Modulo per la presentazione delle osservazioni per i piani/programmi/progetti sottoposti a procedimenti di valutazione ambientale di competenza statale

X Valutazione di Impatto Ambientale (VIA) – art.24 co.3 D.Lgs.152/2006 e s.m.i.

ID: 5419

Impianto per la produzione di energia da fonte eolica denominato "Parco eolico Toscana", sito nel Comune di Toscana (VT) e relative opere di connessione nei Comuni di Toscana (VT) e Arlena di Castro (VT)

Esempio per il trattamento del rischio per la salute umana dal distacco di pezzi di una pala. La zona arancione è quella da considerare da “zona di rispetto”, dove non si dovrebbero trovare luoghi di frequentazione quotidiana dall'uomo (abitazioni, luoghi di lavoro, strade, linee di ferrovia ...).

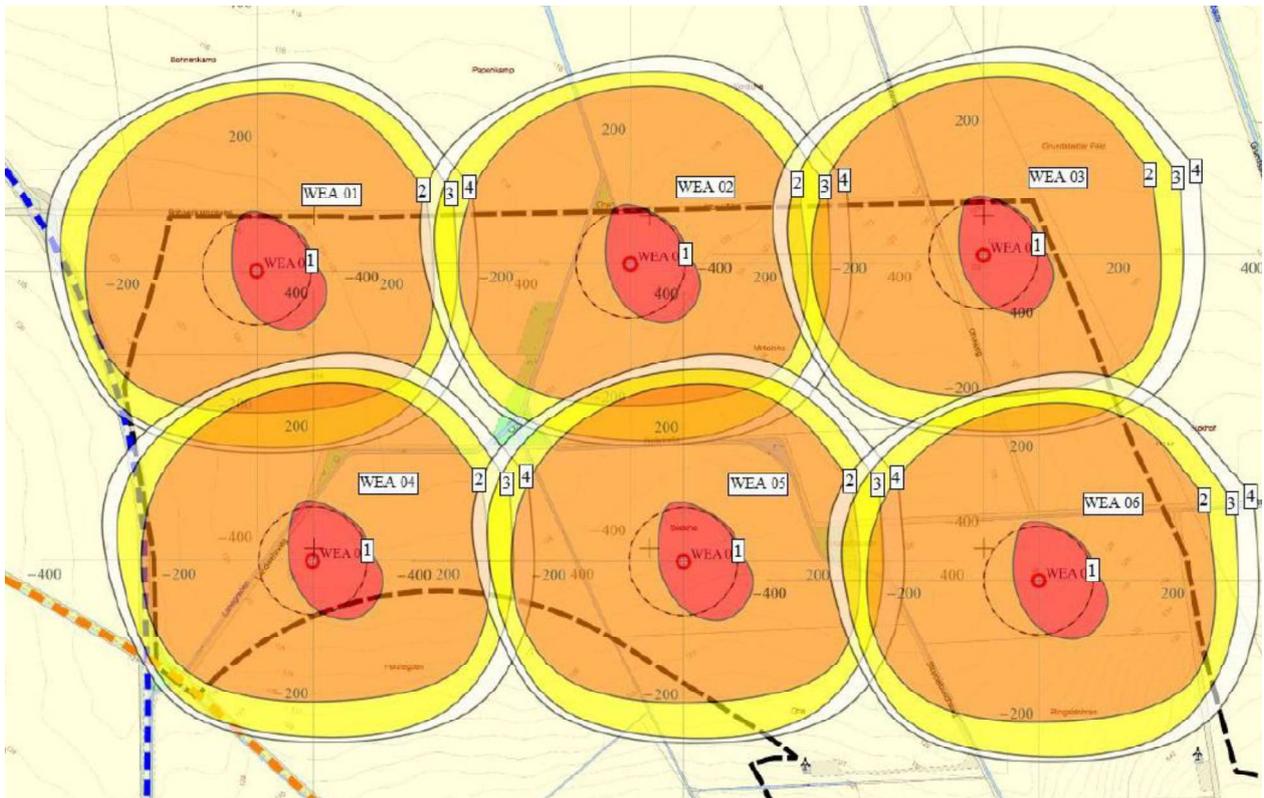
Invece, il distacco di una pala o soprattutto di pezzi di essa è un evento raro ma non trascurabile. Uno studio approfondito che analizza eventi dal 1997 al 2016, citato in ([Gutachtliche Stellungnahme \(uwp-verbund.de\)](http://www.uvp-verbund.de), p. 24), trova una probabilità di tali eventi di 1,0E-03 per aerogeneratore ed anno.

Lo standard internazionale attuale di trattamento ingegneristico di tale rischio consiste in simulazioni, dove si tiene conto anche delle condizioni di ventosità. Un esempio tratto da ([Gutachtliche Stellungnahme \(uwp-verbund.de\)](http://www.uvp-verbund.de), p. 25) per un aerogeneratore comparabile a quello da progetto, illustra il fatto, che il rischio reale è molto più importante quanto riportato nello studio di impatto ambientale sotto esame.

Risulta che sia la distanza minima dalla viabilità principale (data dalla turbina A09 che si colloca a circa 317 m dalla SP13) che la distanza del recettore R10 il quale dista circa 400 m dalla turbina A03, sono minori delle distanze di rispetto risultanti da un corretto calcolo del rischio.

In conclusione, è necessario analizzare il rischio per la salute pubblica da rottura e distacco di una pala, da distacco di pezzi di una pala e da ribaltamento della turbina con procedimenti ingegneristici aggiornati e rivalutare le posizioni degli aerogeneratori, in particolare delle turbine A09 e A03.

Analizzare il rischio per la salute pubblica da rottura o distacco di una pala e da ribaltamento della turbina con procedimenti ingegneristici aggiornati e rivalutare le posizioni degli aerogeneratori.
